<b>CONCEPTO TÉCNICO SOBRE NECESIDAD DE ESTUDIOS DETALLADOS DE AMENAZA Y RIESGO POR FENOMENOS DE REMOCIÓN EN MASA DENTRO DEL TRÁMITE DE LICENCIA URBANÍSTICA</b>	Código:	GPR-FT-10
		Versión:	04
		Fecha de revisión:	21/06/2011

1.1 CONCEPTO TÉCNICO No. CT:	6285
1.2 ÁREA:	TÉCNICA Y DE GESTIÓN
1.3 COORDINACIÓN:	INVESTIGACIÓN Y DESARROLLO
1.4 REFERENCIA CRUZADA RADICADO FOPAE:	2011ER10773
1.5 RESPUESTA OFICIAL No.	RO-49585

2.1 SOLICITANTE:	CURADURÍA URBANA No. 5
2.2 PROYECTO:	Carrera 5 No. 73 C 11 Sur
2.3 LOCALIDAD:	5. Usme
2.4 UPZ:	58. Comuneros
2.5 BARRIO O SECTOR CATASTRAL:	Granada Sur
2.6 DIRECCIÓN:	Carrera 5 No. 73 C 11 Sur
2.7 CHIP:	AAA0179ZLPA
2.8 MANZANA CATASTRAL:	40
2.9 PREDIO CATASTRAL:	04
2.10 ÁREA (m <sup>2</sup> ):	2389 (*)
2.11 FECHA DE VISITA:	Agosto 24 de 2011

**Figura No. 1.** Localización general del proyecto ubicado en la Carrera 5 No. 73 C 11 Sur, en el Plano Normativo de Amenaza por Remoción en Masa del POT (Decreto 190 de 2004), el cual se encuentra en amenaza ALTA.

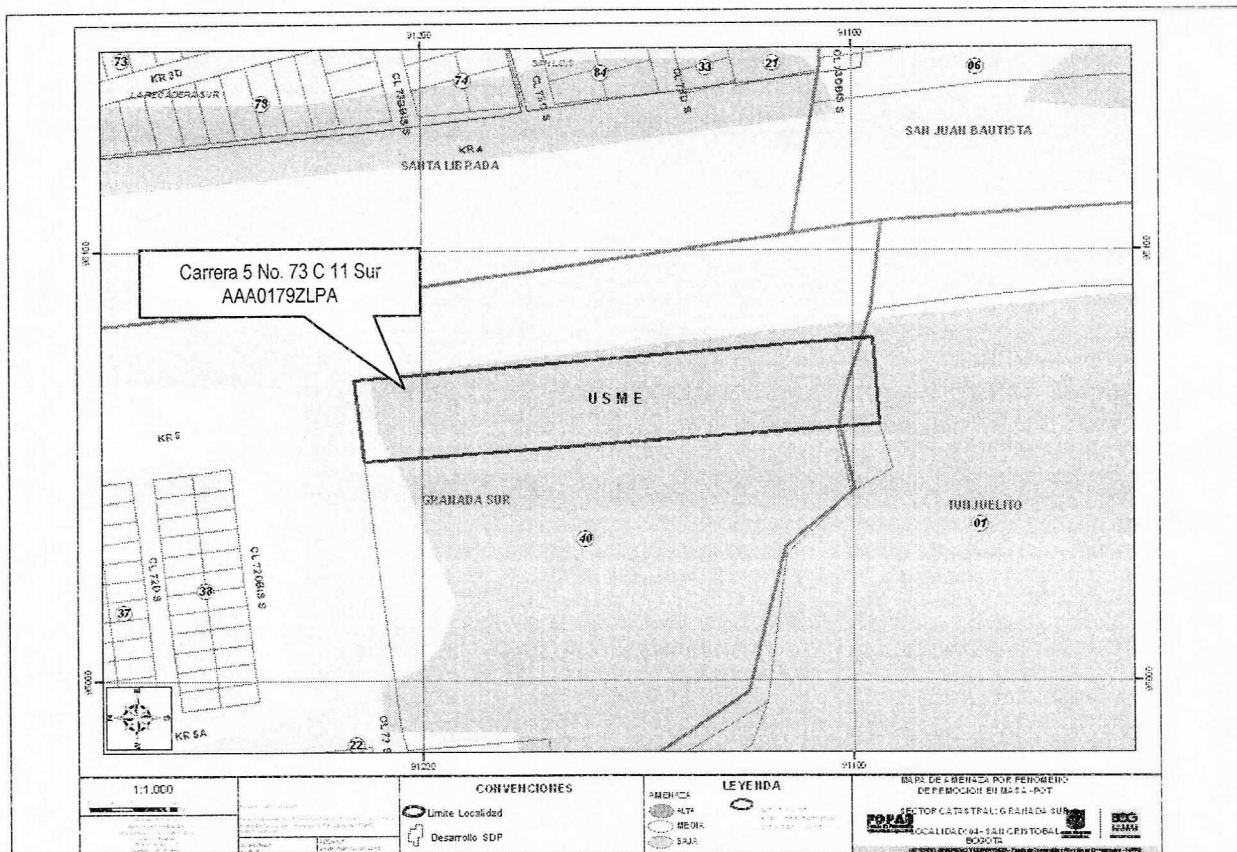
Conforme con el plano normativo de "Amenaza por Remoción en Masa" del Plan de Ordenamiento Territorial de Bogotá – POT, el sector donde se localiza el proyecto ubicado en la Carrera 5 No. 73 C 11 Sur, en el barrio Granada Sur, de la Localidad de Usme, se encuentra en una zona de AMENAZA ALTA por procesos de remoción en masa (Figura No. 1).

Fotografía No. 1. Predio de la Carrera 5 No. 73 C 11 Sur de la localidad de Usme. Se observa una vivienda de un piso construida en materiales de recuperación.

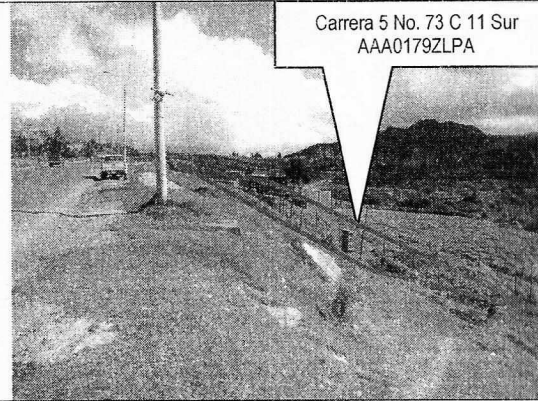
En el momento de la visita técnica al predio objeto del presente concepto técnico, se encontró que hacia el costado oriental del predio se emplaza una construcción correspondiente a una vivienda de un (1) piso, construida en materiales de recuperación, con cubierta metálica, la cual se emplaza en la mitad de un talud sobre un terreno con pendiente alta. Con base en la inspección visual se pudo establecer que no presenta evidencias de afectación por procesos de remoción en masa activos, ni de carácter local en su interior, ni de carácter general en la ladera o zonas aledañas al predio evaluado.

Fotografía No. 3. Vista del costado occidental del lote, se identifico un talud de aproximadamente 3.5 metros de altura.

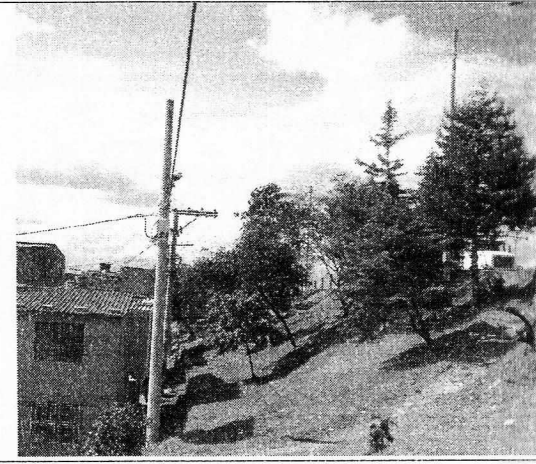
Si bien como se ha mencionado dentro del presente concepto dentro del predio no se observaron evidencias de fenómenos de remoción en masa, dada la pendiente del terreno y la irregularidad de la topográfica al interior del predio, así como la magnitud de la infraestructura adyacente, es decir vías de vital importancia para la movilidad de la ciudad, se revisaron algunos aspectos de tipo geológico - geotécnico, tales como la existencia de rellenos sin estructuras de confinamiento que pueden comprometer la condición de estabilidad a nivel local en el predio, así mismo, en el sector se observo evidencia de procesos de reptación que se manifiestan en la inclinación de los árboles del sector y en las ondulaciones del terreno. De acuerdo con los antecedentes descritos en el numeral 5 del presente concepto, en el sector hay evidencias de daños en viviendas a causa de la presencia de este tipo de materiales, por lo tanto se considera la ausencia de confinamiento en los mismo, puede llegar a generar procesos de inestabilidad, que eventualmente afectarían no solo la infraestructura del nuevo proyecto de construcción, sino potencialmente las vías aledañas e infraestructura aledaña.

Fotografía No. 4. Vista del Talud en sentido N-S, al costado occidental de la Avenida Boyacá se puede evidenciar la falta de verticalidad de los arboles indicando posibles procesos de reptación.

En los análisis del estudio detallado de amenaza y riesgo por remoción en masa, se recomienda tener en cuenta la susceptibilidad del terreno a presentar procesos de inestabilidad y la existencia de vías aledañas (Av. Boyacá con Calle 73C sur), las cuales son vulnerables ante un eventual proceso de inestabilidad que generaría condiciones de riesgo público, sobre la infraestructura existente, las edificaciones vecinas, las vías y la edificación del nuevo proyecto. El diseño geotécnico debe garantizar en todo momento la estabilidad general del lote y su entorno.
